リコール届出一覧表

リコール届出日：平成 30 年 11 月 7 日

リコール届出番号	外 - 2751		リコール開始日：平成 30 年 11 月 8 日	
届出者の氏名又は名称	プジョー・シトロエン・ジャポン株式会社 代表取締役 クリストフ プレヴォ (製作国： フランス共和国) (製作者名： オートモビル・シトロエン) (問い合わせ先： 0120-55-4160 シトロエンコール)			
不具合部位（部品名）	車体装置（ボンネット）			
基準不適合状態にあると認める構造、装置又は性能の状況及びその原因	ボンネットのアウトーパーネルとインナーパネルを接合する接着剤の塗布量および防錆処理の温度管理が不適切なため、当該接合部の接着力が不足しているものがある。そのため、走行振動等により当該接合が剥がれて、異音が発生し、最悪の場合、アウトーパーネルが脱落し、他の交通の妨げとなるおそれがある。			
改善措置の内容	全車両、ボンネットのアウトーパーネルとインナーパネルの間隙に接着剤を塗布する。			
不具合件数	0 件	事故の有無	0 件	
発見の動機	本国からの情報による。			
自動車使用者及び自動車分解整備事業者に周知させるための措置	● 使用者：電話・ダイレクトメールにて通知する。 ● 自動車分解整備事業者：日整連発行の機関誌へ掲載する。 ● 対策実施済車両：対策済車両には、運転者席側ドア開口部のドアロックストライカー付近に外-2751のステッカーを貼付する。

改善箇所説明図

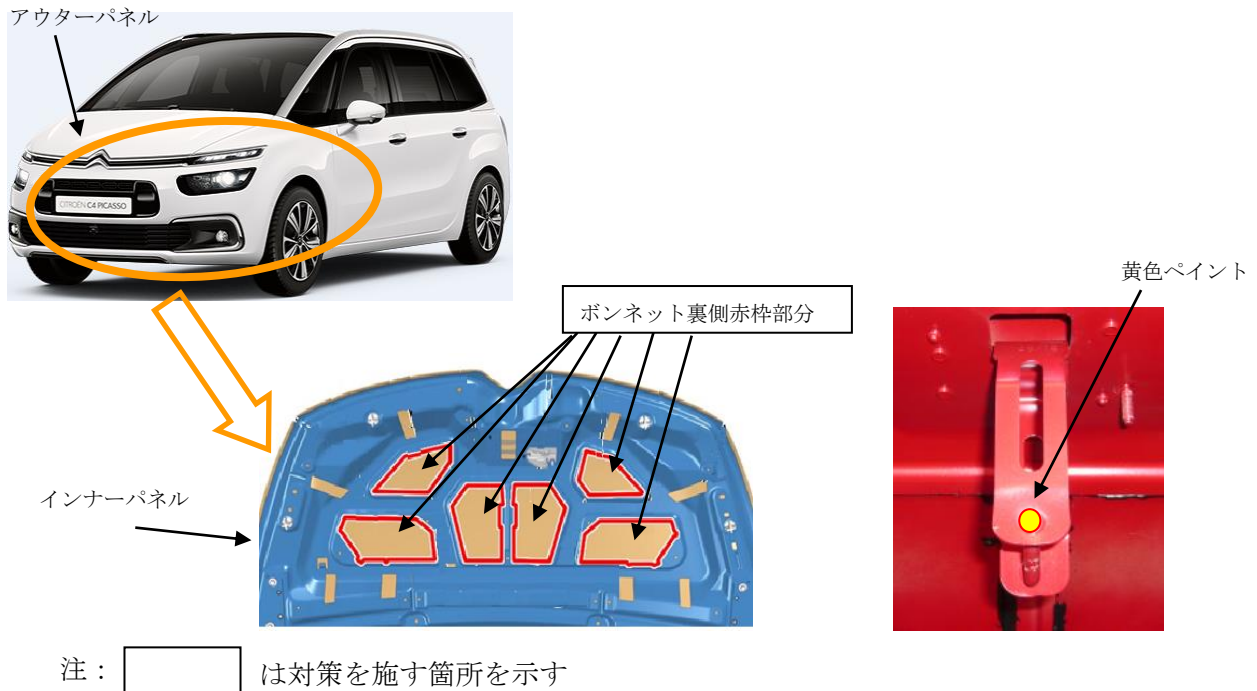
ボンネットのアウターパネルとインナーパネルを接合する接着剤の塗布量および防錆処理の温度管理が不適切なため、当該接合部の接着力が不足しているものがある。そのため、走行振動等により当該接合が剥がれて、異音が発生し、最悪の場合、アウターパネルが脱落し、他の交通の妨げとなるおそれがある。

全車両、ボンネットのアウターパネルとインナーパネルの間に接着剤を塗布する。

ボンネットストライカーのフロント側に黄色のペイントでマーキングします。
